Tähelepanekud 19.12.2025

Töö nr 24HA15

VILprojekt OÜ
Töö nr VP24006

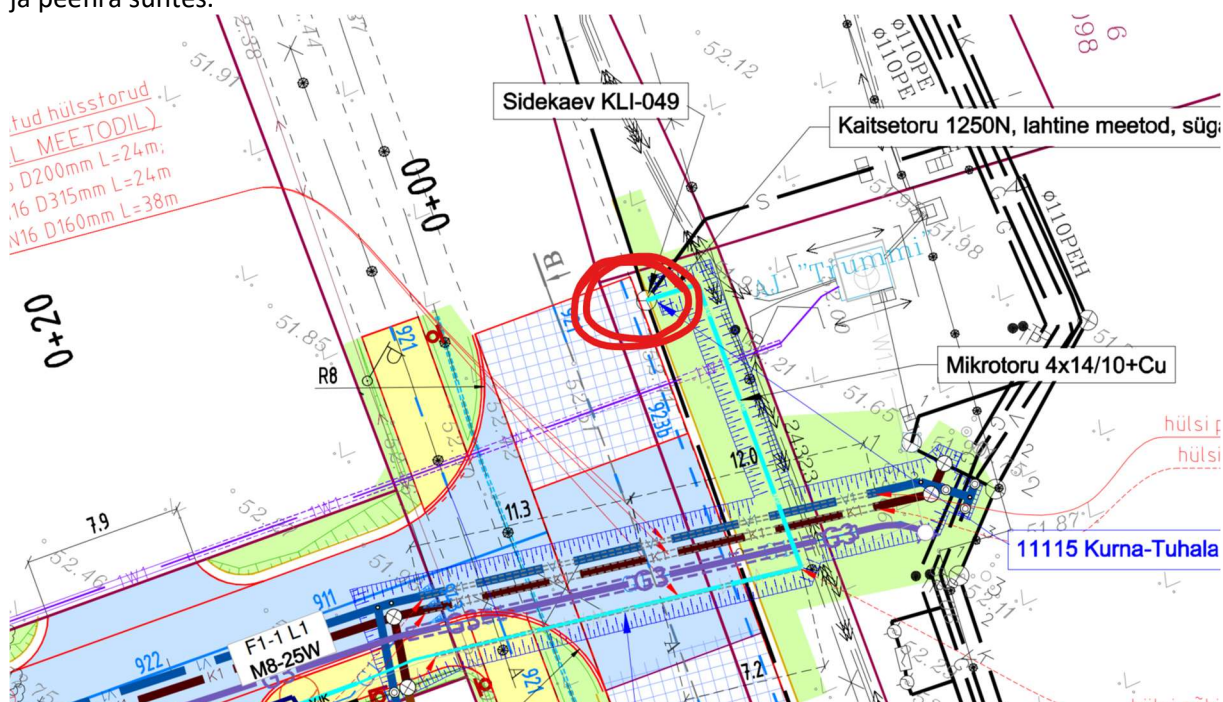
- Palume kajastada avatud kaeve kontuurid korrektselt. Kuidas on planeeritud antud sidekaevule juurdepääs ilma kaevu lahti kaevamata?
Kajastada katete taastamise osa korrektselt antud kaevu asukohas. Esitada juurde ka vastav ristlõike joonis, kus kajastuks, kui sügaval on kaevu kaas ning paiknemine riigitee asfaltkatte ja peenra suhtes.

- Palume esitada sideprojekti koosseisus ka vastav ristmevälja joonis ristumisel riigiteega.

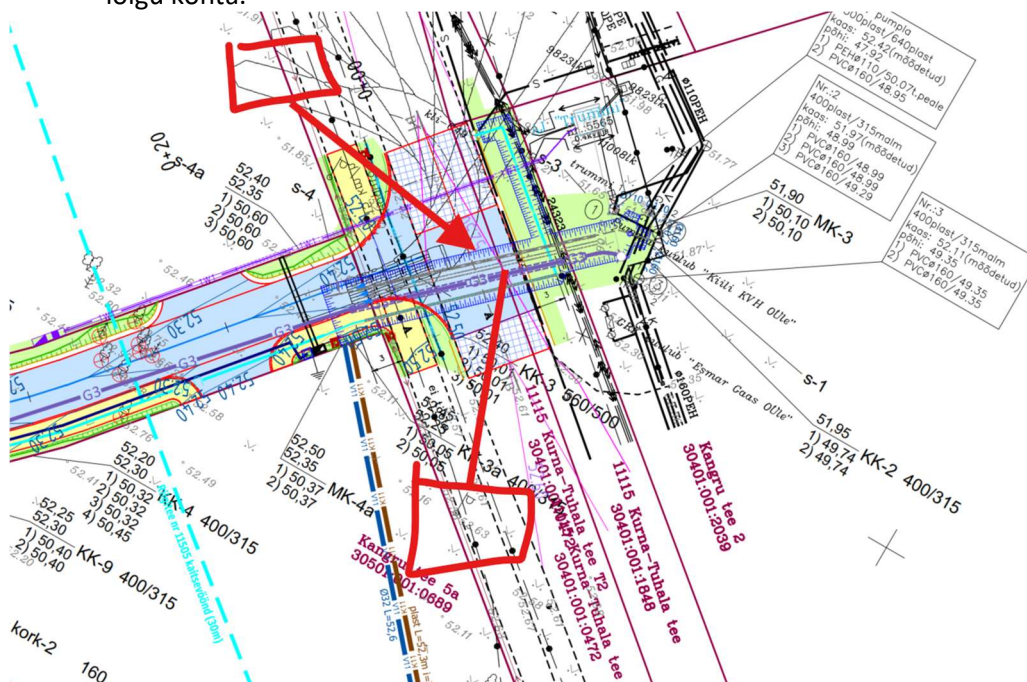
- Asendiplaani joonistel tuua vähemalt riigitee ulatuses välja nn noolega kastis tehnovõrgu paigaldustehnoloogia (lahtine või kinnine meetod), sügavus ning kaitsetoru nõuded iga trassi lõigu kohta.

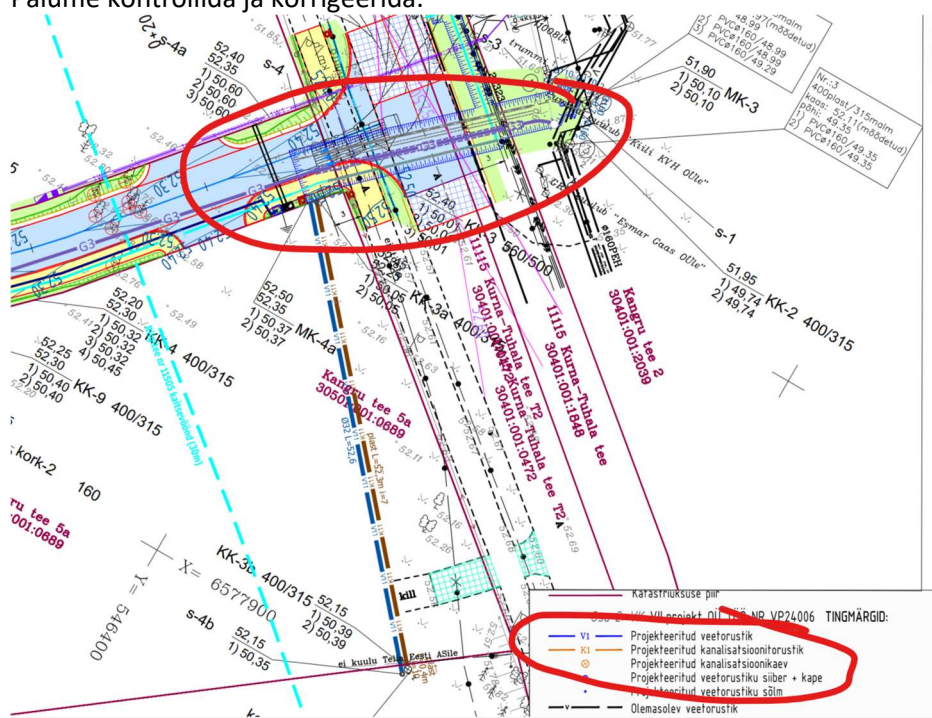
- Asendiplaani pdf joonisel ei kajastu TRAM maaüksusel vee ja kanalisatsiooni torustike kontuurid on ilmselt jäänud kihtide alla. Lisaks ei ole tingmärgid asendiplaaniga kooskõlas. Palume kontrollida ja korrigeerida.

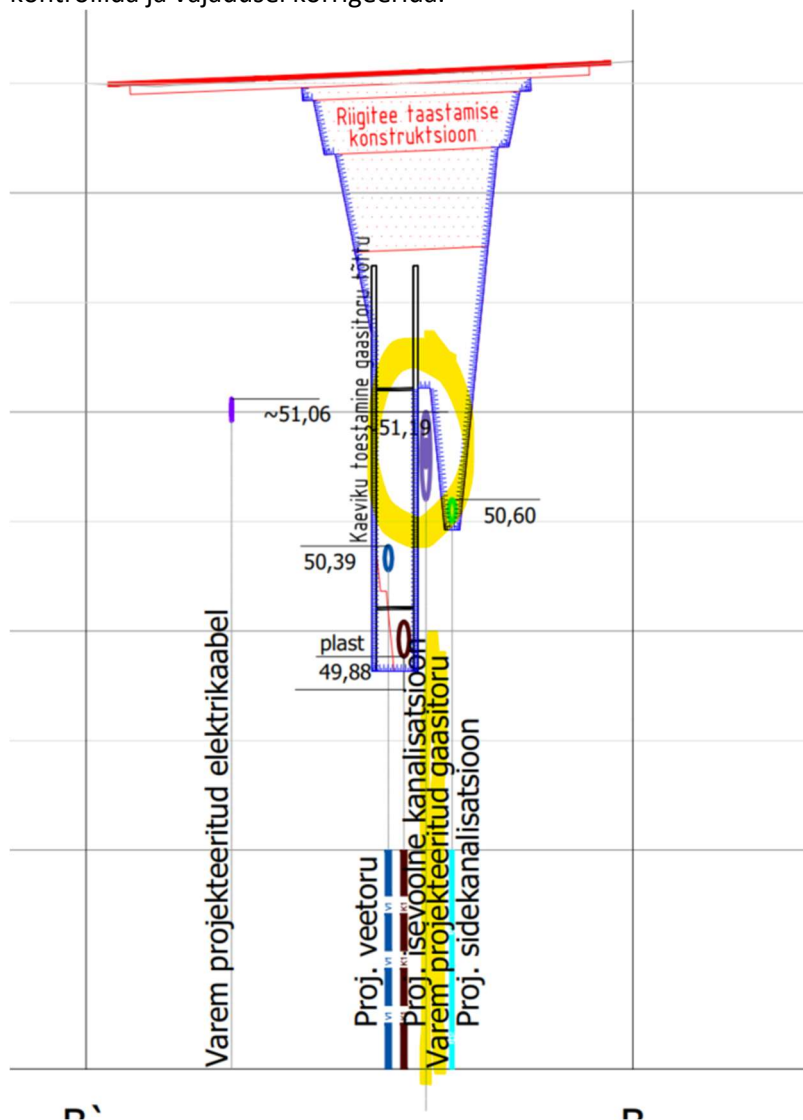
- Palume täpsustada, kas gaasitoru ei rajata TRAM maale avatud meetodil antud tööde raames? Antud läbilõikel kajastatakse, et gaasitoru asub väljapool kaeviku tsooni? Palume kontrollida ja vajadusel korrigeerida.

- Palume esitada vee- ja kanalisatsioonitorustiku projekti koosseisus riigiteega ristumise kohta ristmehälja joonis vastavalt Transpordiameti juhendile. Joonistele tuleb kanda olemasoleva tee ja teekatte kontuur (asfaltkatte kontuur kajastada eraldi).
- Palume kontrollida ja koostada korrektne läbilõige. Hetke andmetel muudetakse riigiteel katendi asukohas maapinna kuju (roosad kontuurid) samuti haljasalal TRAM maaüksusel maapinna kuju. Palume kontrollida ja esitada korrektne maapinna kontuur.

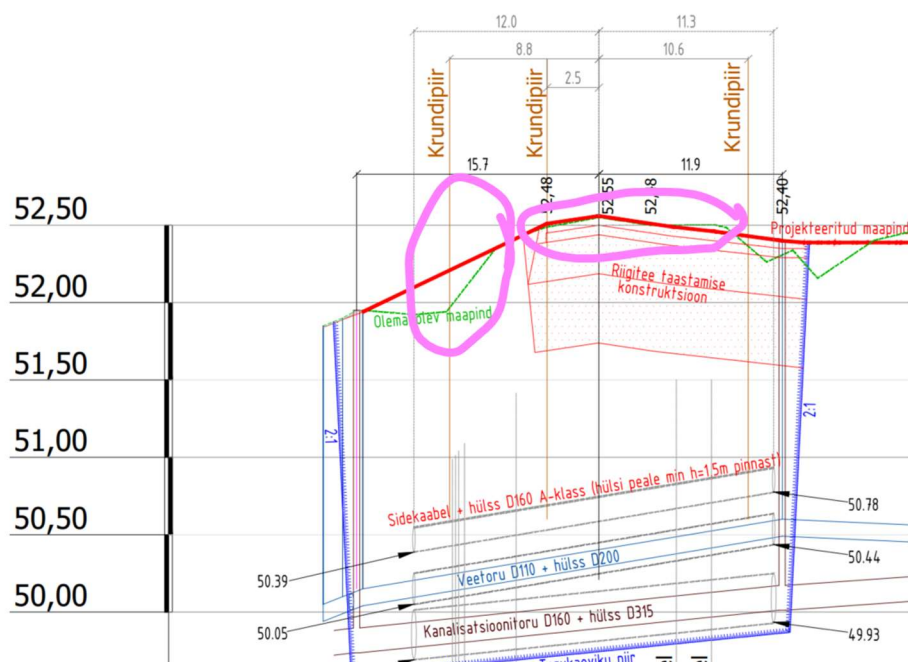
- Palume kontrollida seletuskirja ajakohasust. Seletuskirja kohaselt planeeritakse rajada 6 hülssi TRAM tee maale. Asendiplaani kohaselt rajatakse 4 hülssi (vesi, kanal, side, gaas)? kinnistutelt on eelistatud on sademevee pinnasesse immutamine.

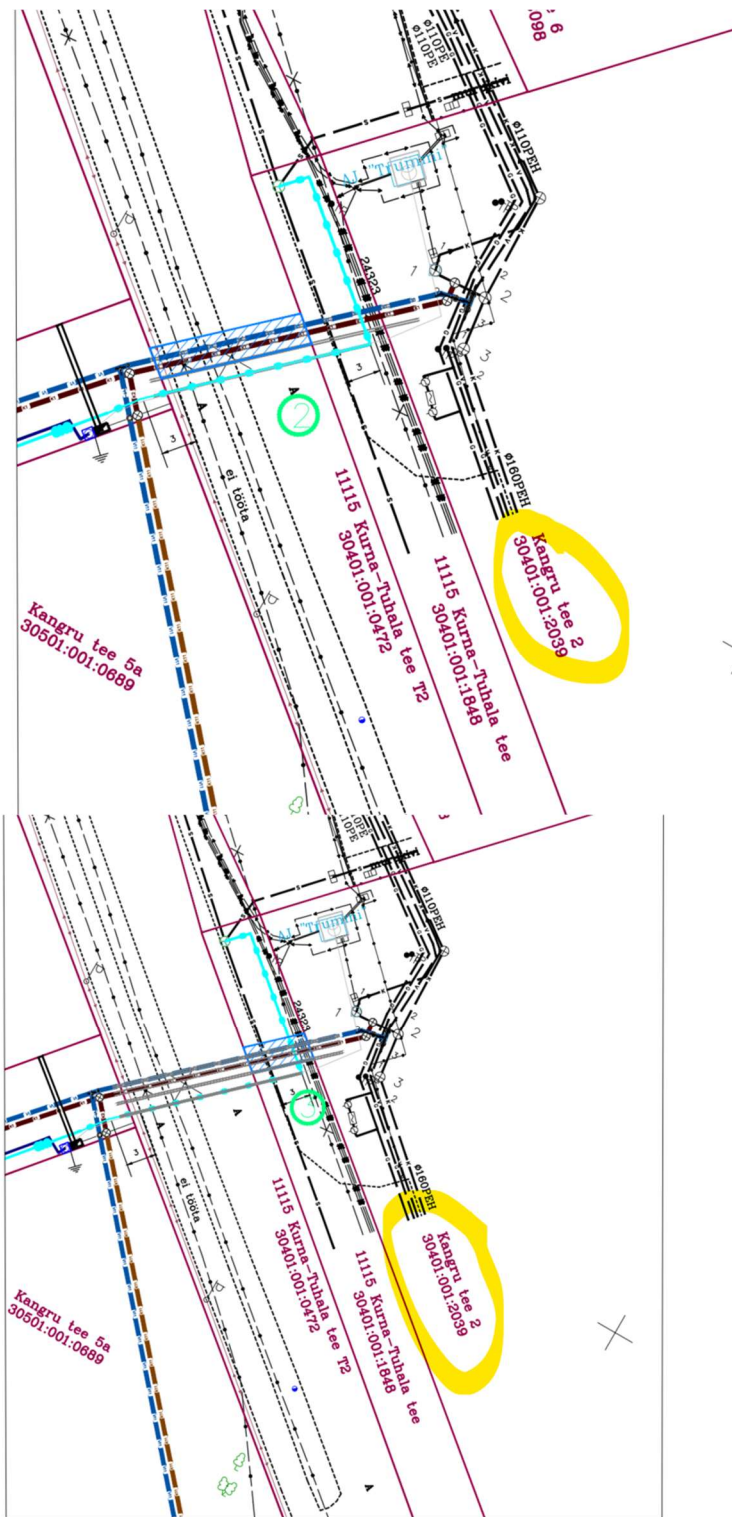
- Palume vee- ja kanalisatsiooni IKÕ plaanidelt eemaldada taustainfo nn gaasitrassi hülss ja sidetrass ning hülss, et oleks üheselt näha, mille osas IKÕ sõlmitakse.
- Palume IKÕ plaanidel kontrollida kajastatud katastriüksuse nimetust ja nr, ilmselt on andmed muutunud.

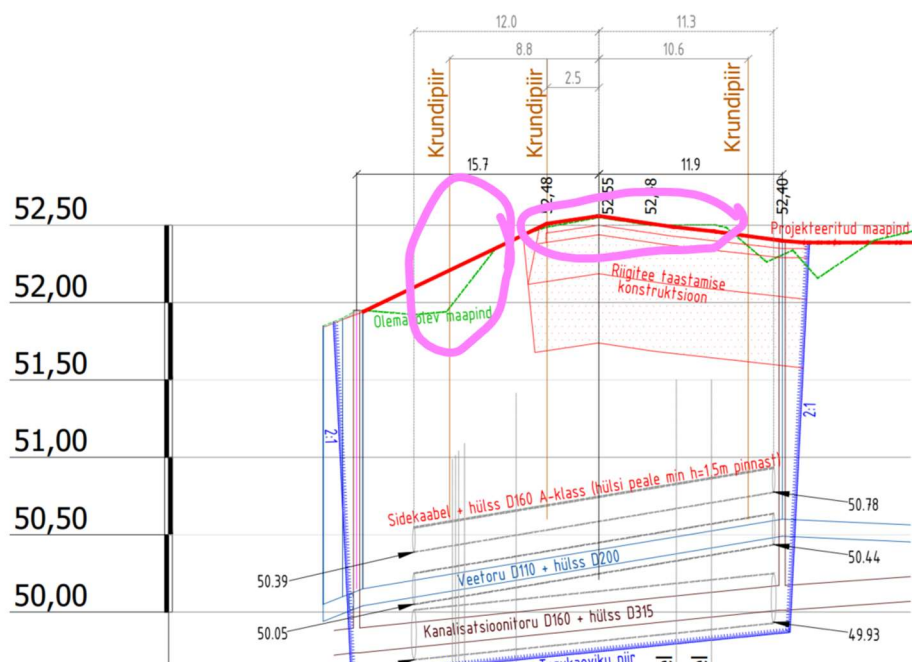
Asendiplaanil ei kajastu enam pindamise osa, miks on muudetud?

Palume esitada katendite taastamise osas juurde ka pikiprofiil piki riigiteed ning kajastada vastavalt lõige ka asendiplaanil ja ristiprofiil ning kajastada vastavalt asendiplaanil.

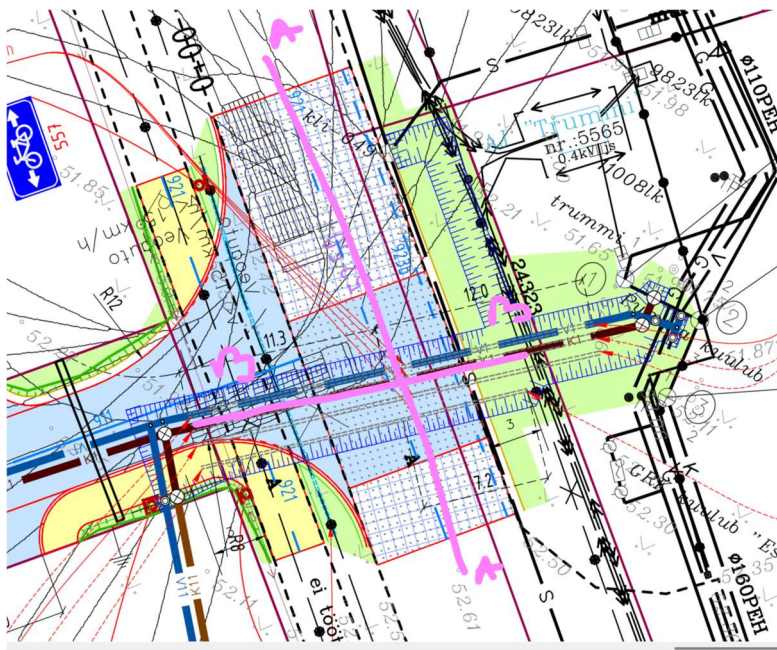
Hetkel on piki ja risti profiilid esitatud vee- ja kanalisatsiooni projekti osas, kuid palume esitada ka teede projekti osas.
